Opinia Nr 389 / 2017

Z wyników przeprowadzonych oględzin – ekspertyzy urządzeń ogrzewczo – kominowych
w Bydgoszczy ul Bydgoska Nr 24
dotycząca mieszkania Nr 9 Pana /i/ Wspólnota Mieszkaniowa Bydgoska 24
sporządzona przez posiadającego wymagane uprawnienia mistrza kominiarskiego
Pana JAROSŁAWA CZYŻ..... w celu.

RZUT POZIOMY
 I. PIĘTRA
 Skala 1:100

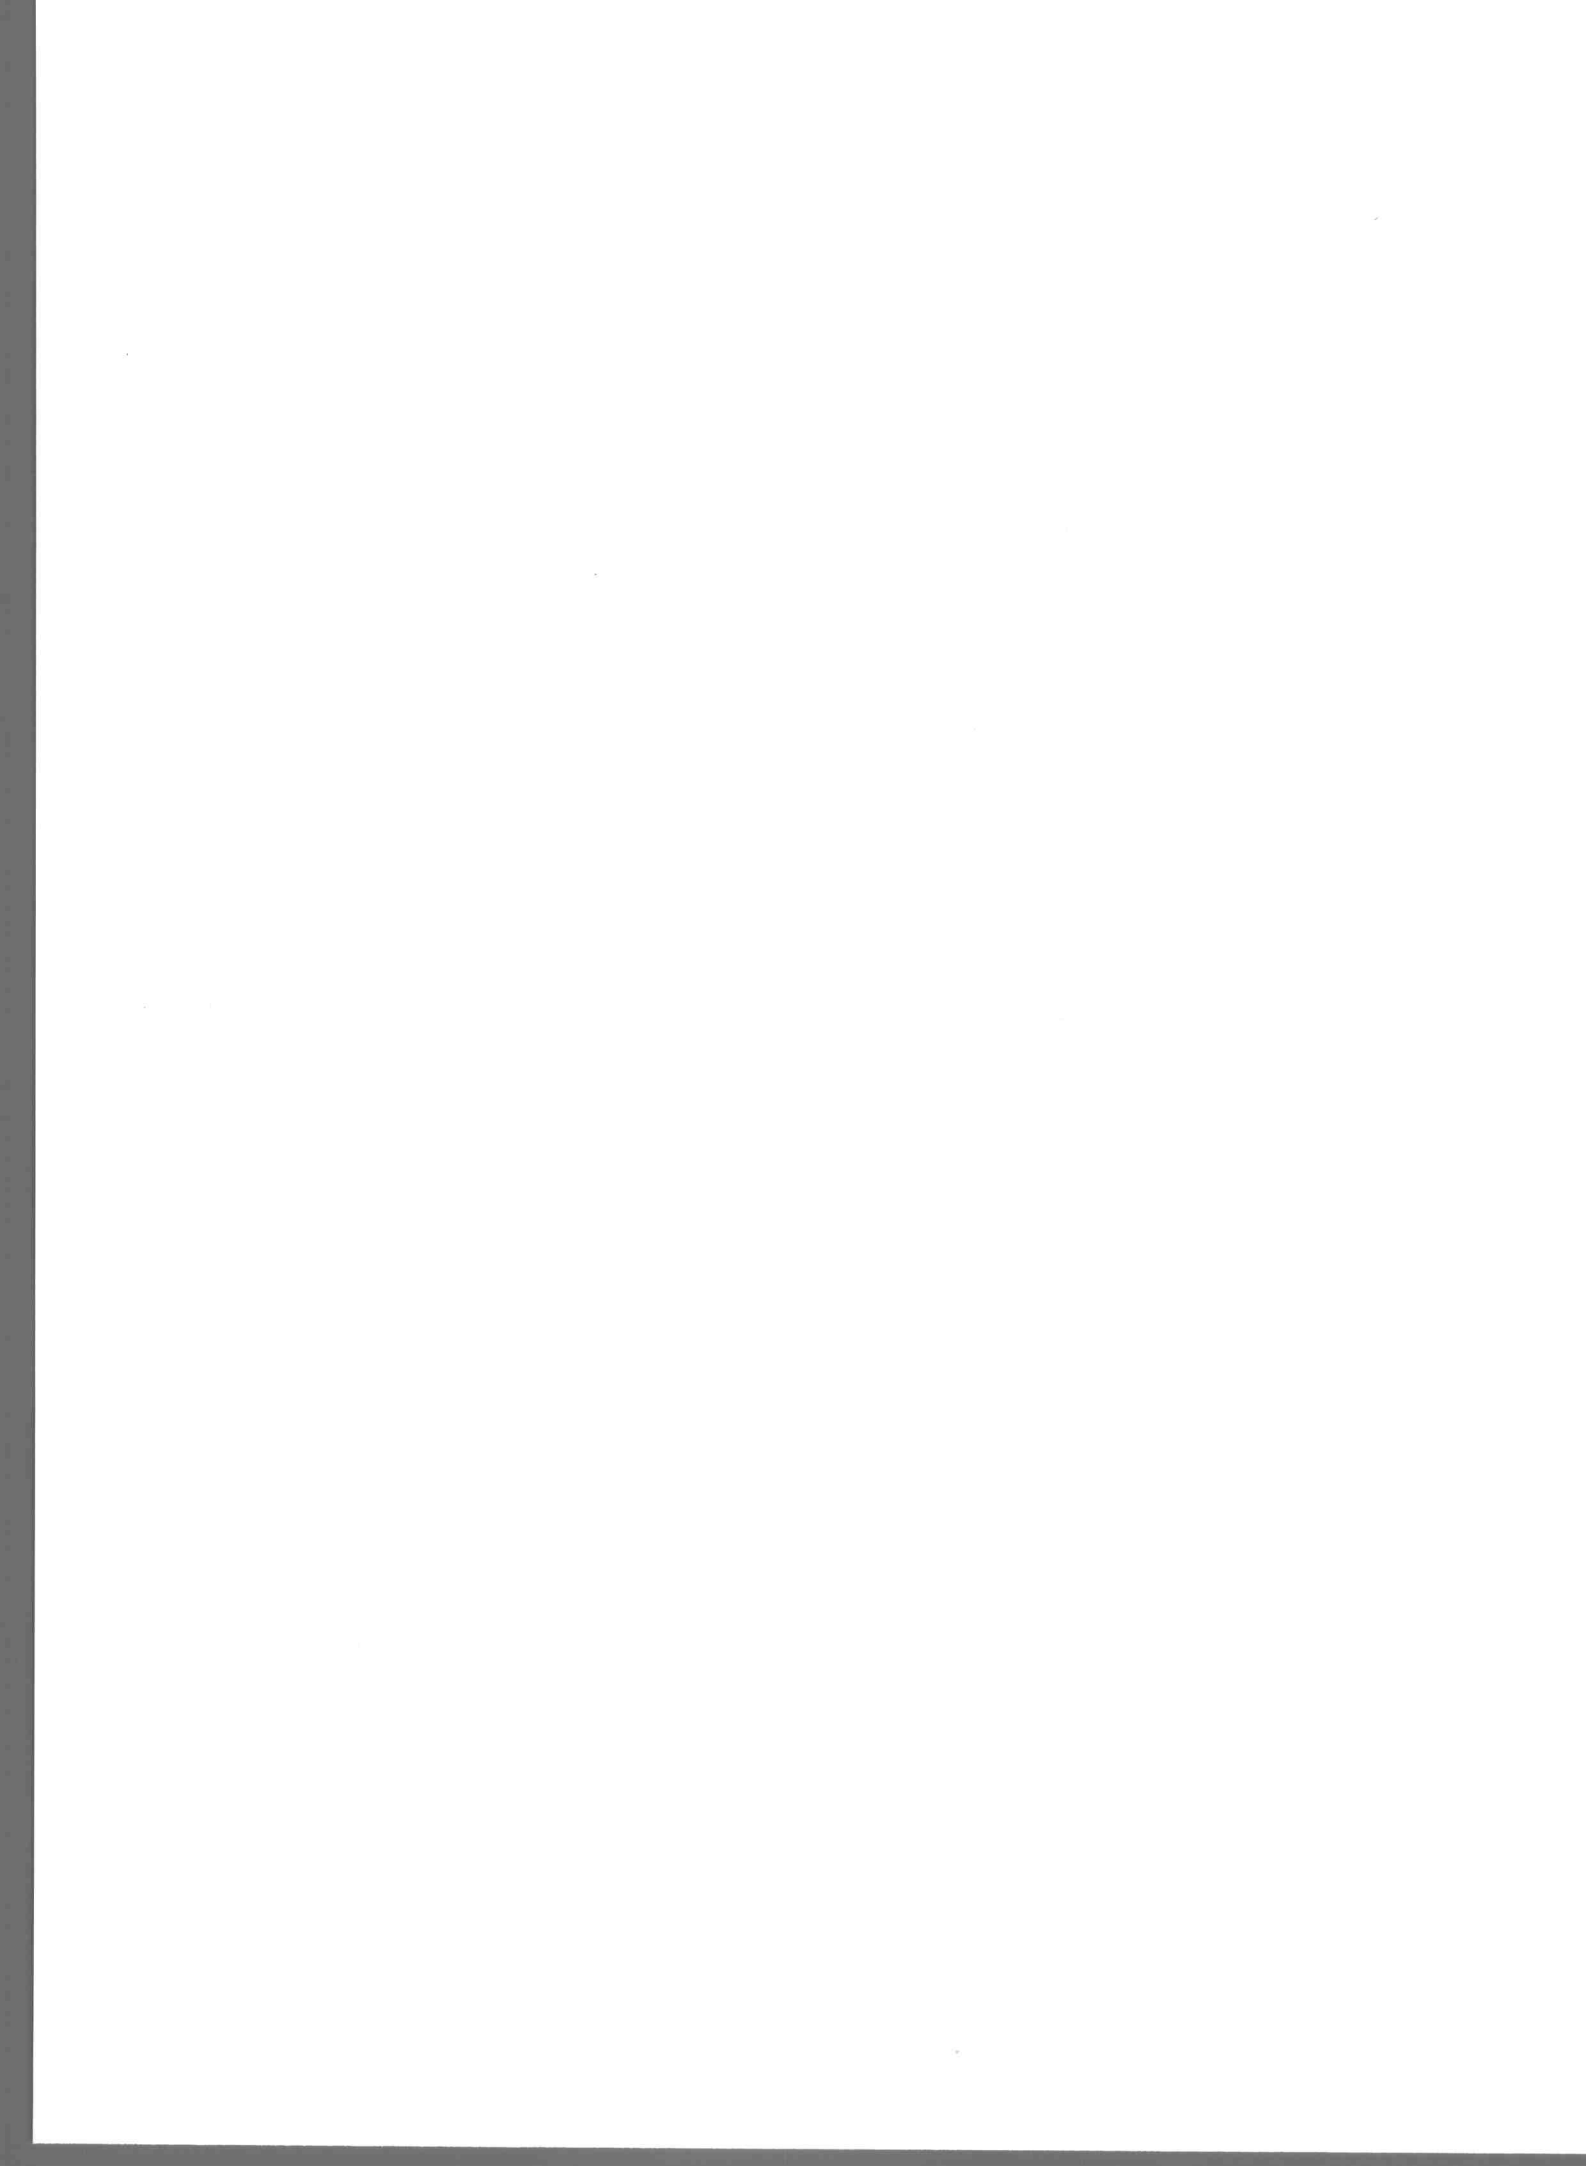
1. Przewód(y) Nr (patrz szkic na odwrocie) odpowiadają – nie odpowiadają
wymaganiom niżej wymienionych przepisów i może (mogą) - nie może (nie mogą) być przeznaczony (e)
do podłączenia wentylacji wywiewnej w pomieszczeniu łazienki .

Celem osiągnięcia prawidłowego funkcjonowania urządzenia należy : Wentylację wywiewną z pomieszczenia
łazienki wyprowadzić przez strop ponad dach rurą blaszaną ocieploną o wew. śr.150mm z zadaszeniem na
na wysokość 180 cm ponad dach.
